Analyse du bilan annuel 2020 du centre de stockage de déchets ultimes de Gizay.

Lixiviats bassin n°2

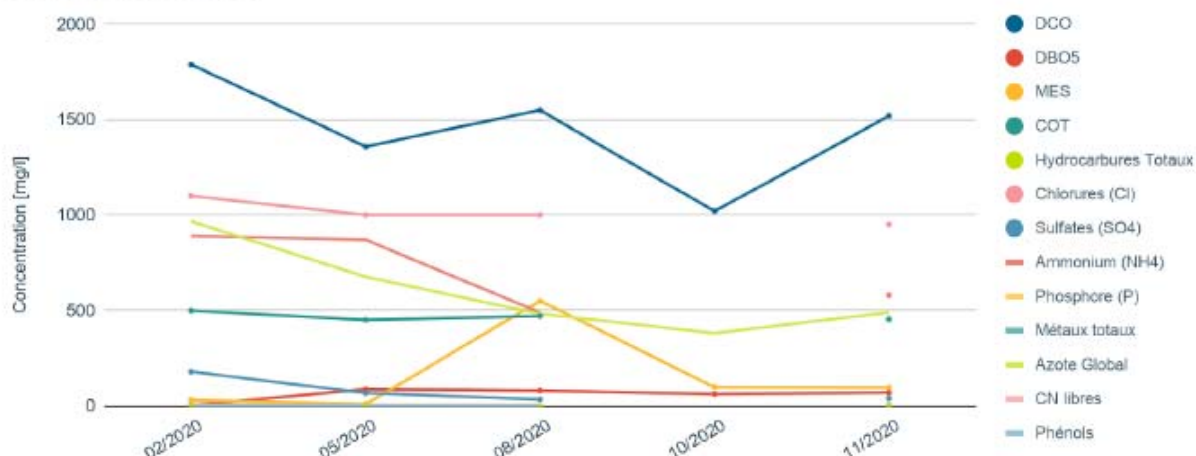
Quelles sont les normes de rejet autorisé correspondant à la figure suivante ?

Miosson Aval

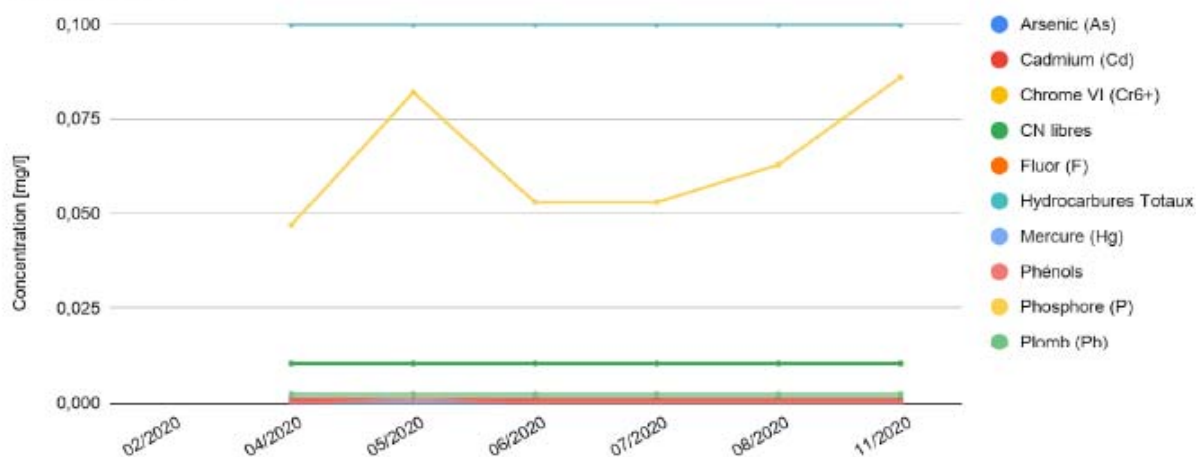
Le diagramme suivant peut-il être expliqué ? Quel sont les normes ?
